**福島第一原子力発電所 特定原子力施設に係る実施計画の  
変更認可申請（減容処理設備の設置）に係る審査について**

**令和3年4月6日**

**原子力規制委員会**

図1 減容処理建屋平面図

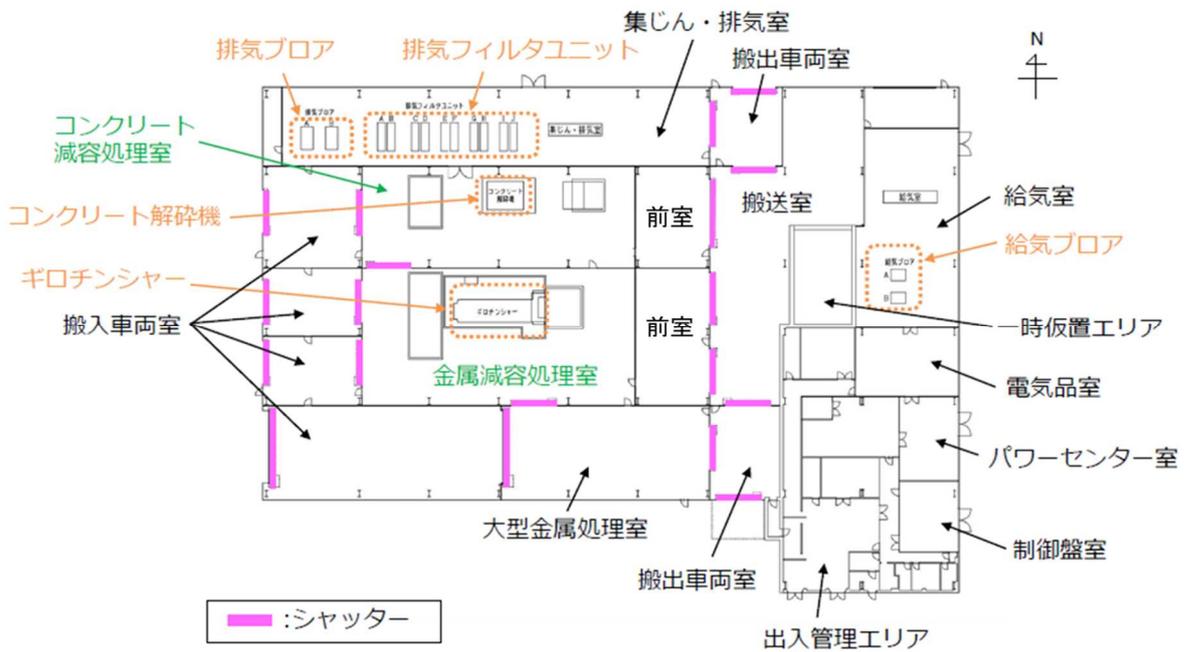
場所（図1参照）	処理対象	処理方法
金属減容処理室	金属廃棄物	ギロチンシャーを用いて切断する
コンクリート減容処理室	コンクリート廃棄物	コンクリート解砕機を用いて破碎する
大型金属処理室	ギロチンシャーによる処理が困難な大型の金属廃棄物	溶断やバンドソー等を用いた切断により、金属減容処理室にて処理可能な大きさとする

- 換気空調設備は所要の負圧を維持し、かつ放射性物質を法令に定める濃度限度を下回るまで除去するために必要な性能を有すること。また、発じん防止剤の噴霧及び局所集じんにより、作業中発生する粉じんが抑制されること。
- 放射性物質を含む粉じんが発生する金属減容処理室及びコンクリート減容処理室の負圧を搬入車両室及び前室よりも深くして、搬入車両室及び前室から各減容処理室に気流が向かうようにすること。

- 搬入車両室及び搬出車両室の2重シャッターにはインターロックを設け、同時に開かない設計とすること。
- 金属減容処理室及びコンクリート減容処理室において、警報機能を有する連続ダストモニタにより空気中の放射性物質濃度を監視し、全面マスク使用上限基準 ( $2.0 \times 10^{-2} \text{Bq/cm}^3$ ) を上回るおそれがある場合は、放射性物質濃度が基準値を十分下回るまで作業を停止すること。また、各減容処理室にシャッター又は開口部でつながる各室においても、警報機能を有する連続ダストモニタにより空気中の放射性物質濃度を監視し、全面マスクの着用が必要な基準 ( $2.0 \times 10^{-4} \text{Bq/cm}^3$ ) を上回るおそれがある場合は、作業を停止して屋外側のシャッターを閉め、放射性物質濃度が基準値を十分下回るまで当該シャッターを開けないようにすること。
